**COMUNE DI ORISTANO**  
**PROVINCIA DI ORISTANO**

**PIANO DI LOTTIZZAZIONE IN ORISTANO**  
**NELLA SOTTOZONA C3 – COMPARTO “A”**  
**(TRA LE VIE MANCONI PASSINO E CAMPANELLI)**  
**VERIFICA DI COMPATIBILITA' IDRAULICA DEL PIANO**  
**(ART. 8 NTA PAI)**

**INTEGRAZIONE**

**L'area in esame nella carta EIRA - ETFAS 1952 con l'evidenza dell'argine e l'assenza di un sistema idrografia naturale drenante**

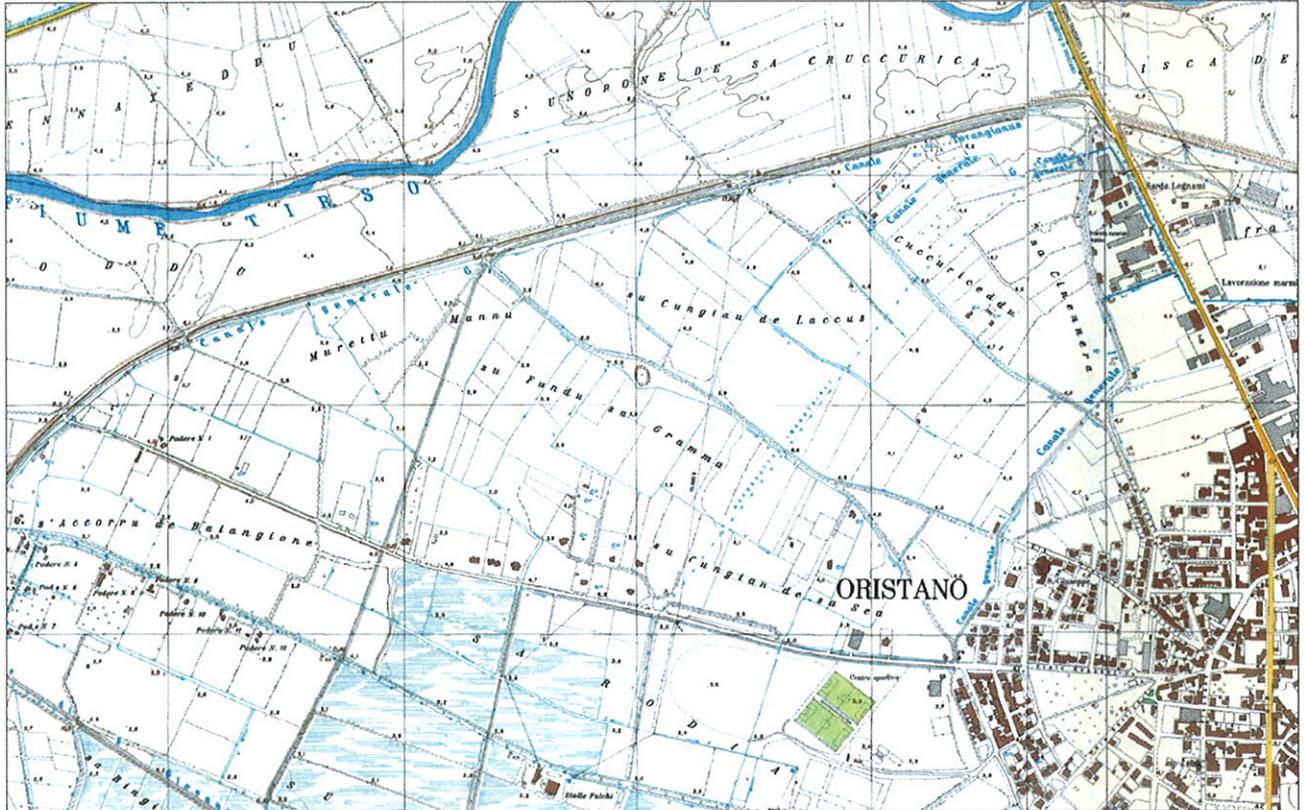
**La relazione deve essere integrata argomentando maggiormente l'asserita assenza di compluvi che, interessando le aree di sedime possono determinare situazioni di pericolosità idraulica, citando al riguardo, in via esemplificativa, i riferimenti cartografici disponibili (CTR, DBMP, IGM, cartografia comunale, ortofoto) e/o gli esiti di specifici rilievi/sopralluoghi che giustificano tale assenza di compluvi.**

Il sistema è composto da un canale generale drenante che proviene da N, passando parallelamente all'argine del Tirsu e ruotando verso SE di 90 gradi scende verso S per raggiungere il Canale di San Giovanni, raccogliendo via via tutti i canali minori.
